**DĖL AUKŠTŲJŲ ŠANČIŲ AŽUOLYNO SUTVARKYMO PAGAL PROJEKTĄ „AUKŠTŲJŲ ŠANČIŲ
AŽUOLYNO PĖSČIŲJŲ IR DVIRAČIŲ TAKŲ (KADASTR. NR. 1901/0188:219 IR 1901/0188:43)
KAUNO M., SUPAPR. STATYBOS PROJ.“ STATYBOS DARBŲ SUPAPRASTINTO PIRKIMO ATVIRO
KONKURSO**

Remiantis Aukštųjų Šančių Ažuolyno sutvarkymo pagal projektą „Aukštųjų Šančių Ažuolyno pėsčiųjų ir dviračių takų (kadastr. Nr. 1901/0188:219 ir 1901/0188:43) Kauno m., supapr. statybos proj.“ statybos darbų supaprastinto pirkimo atviro konkurso (pirkimo ID 8532985) bendrųjų sąlygų 5.2 punktu atsakome į Tiekėjo klausimą:

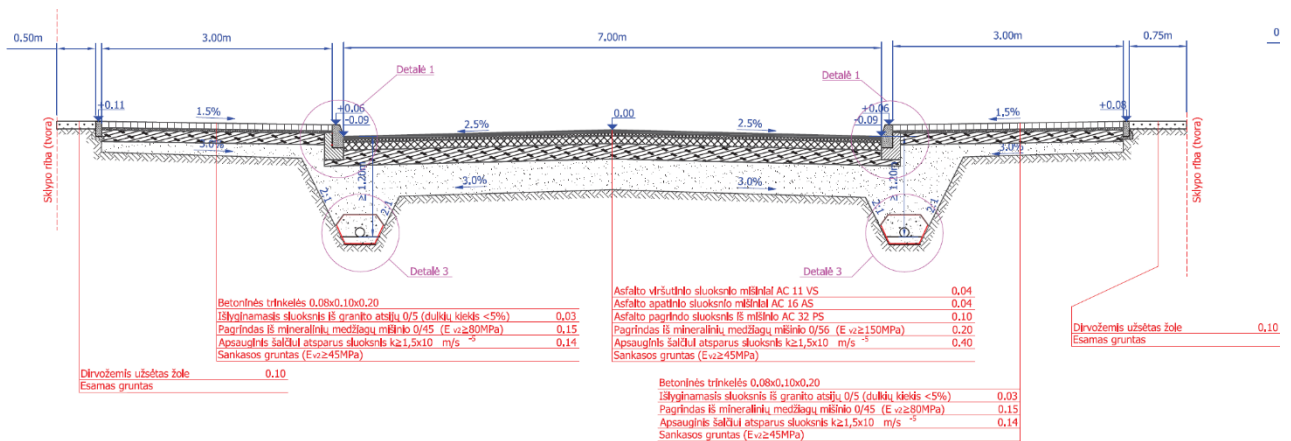
„Projekto dokumentacijoje nurodyta, kad piliakalnio ir karių kapinių teritorijose numatomi archeologiniai tyrimai. Tačiau pateiktame „Excel“ darbų kiekių žiniaraštyje šių darbų pozicijų nėra. Prašome paaiškinti, ar tiekėjai turi įsivertinti archeologinių tyrimų atlikimą. Jei taip, prašome papildyti darbų kiekių žiniaraštį trūkstantomis pozicijomis.“

Archeologinių tyrimų įsivertinti nereikės. Juos užsakovas įsigis pagal kitą sutartį.
